2014년도 문화재위원회

제10차 건축문화재분과위원회 회의록

- ▣ 회의일시 : 2014. 9. 25(목), 14:00 ~ 19:30
- ▣ 장 소 : 덕수궁 회의실
- ▣ 출석위원 : 김창준, 박경립, 이강근, 이승우(혜일), 장석하, 정명섭, 천득염, 최성은, 홍승재 (이상 9명)
- ▣ 심의내용 및 의결사항 : 총 39건
 - 심의 29건 : 원안가결 11건, 조건부 가결 7건, 부결 8건, 보류 3건
 - 검토 6건 : 원안가결 2건, 조건부가결 2건, 보류 2건
 - 보고 4건 : 원안접수 4건

<수치해석결과(최대주응력, 연직·수평 변위)>

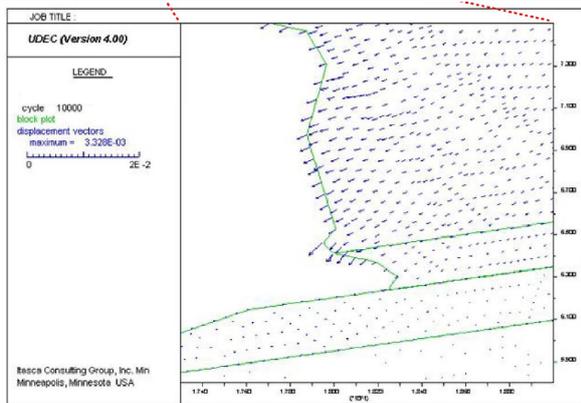
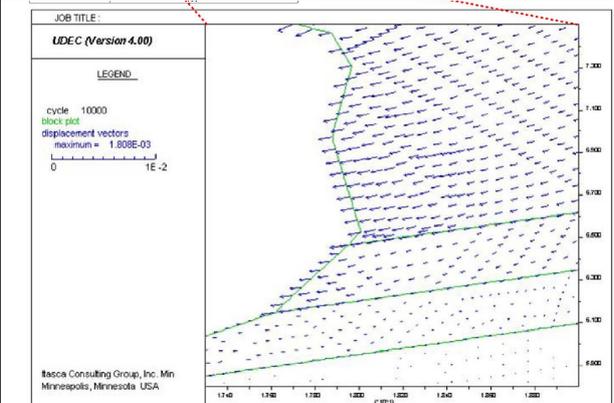
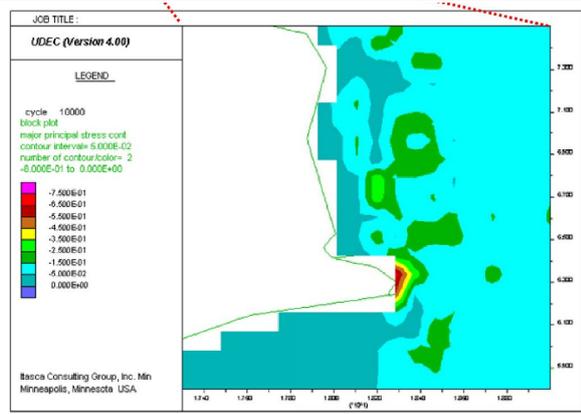
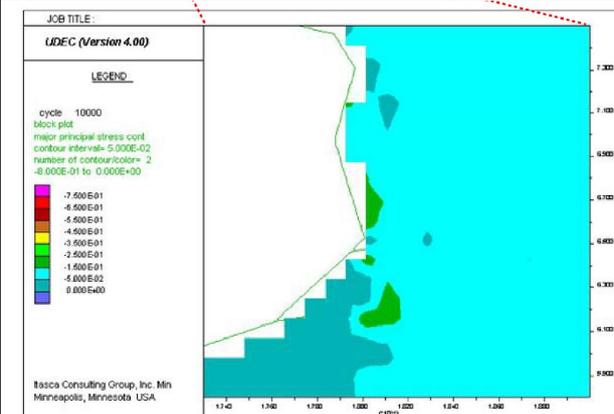
- 석재 성분분석 : 암각화 근접, 5~10m 편좌, 20~25m 편우 위치에서 채취
 - 암각화에 근접한 시료중 노출과 침수를 반복하는 위치(중)의 암석이 방해석 함량이 가장 높게 나타남.
 - 암각화에 근접한 항상 침수되어 있는 위치(하)의 경우 수분의 영향으로 방해석 함량이 낮게 나타남.

- 보류
 - 연구수행자의 의견을 청취 후 재검토.
- 의결정족사항
 - 출석 7명 / 보류 7명
